#### Comité Associatif 'Préservation du patrimoine culturel et environnemental' de Lahérie

**OBJET :** Refus du projet éolien -Sis au niveau de l'échangeur E25-E411- en réponse à l'enquête publique (24/02/2014 au 27/03/2014)

...Concerne les villages de Mon Idée/Ebly/Maisoncelle (Léglise), mais Lahérie/Massul/Molinfaing/ Namoussart (Neufchâteau).

Carte des vent : Tractebel

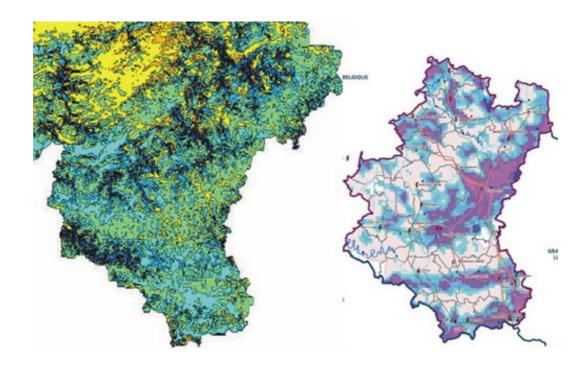
- La province du Luxembourg n'a jamais été reconnue pour être un endroit particulièrement venteux. D'ailleurs, le promoteur et Electrabel se sont abstenus de nous présenter une carte des vents de la région. En voici une, provenant de la séance de présentation du nouveau projet de La Roche en Ardennes, datant du 17 septembre 2009.

- La carte de gauche, élaborée par Tractebel, peut être considérée comme fiable. Celle de droite, provenant du CSD, une organisation pro-éolienne, est approximative et considérée comme non fiable.

- On y constate que les Ardennes sont particulièrement peu venteuses. En jaune, les endroits avec peu de potentiel venteux les crêtes ardennaises. Celui-ci est bien moindre que dans les plaines du nord (cfr. la grande étendue en jaune/orange en haut de la carte) et sans commune mesure avec le potentiel venteux côtier.
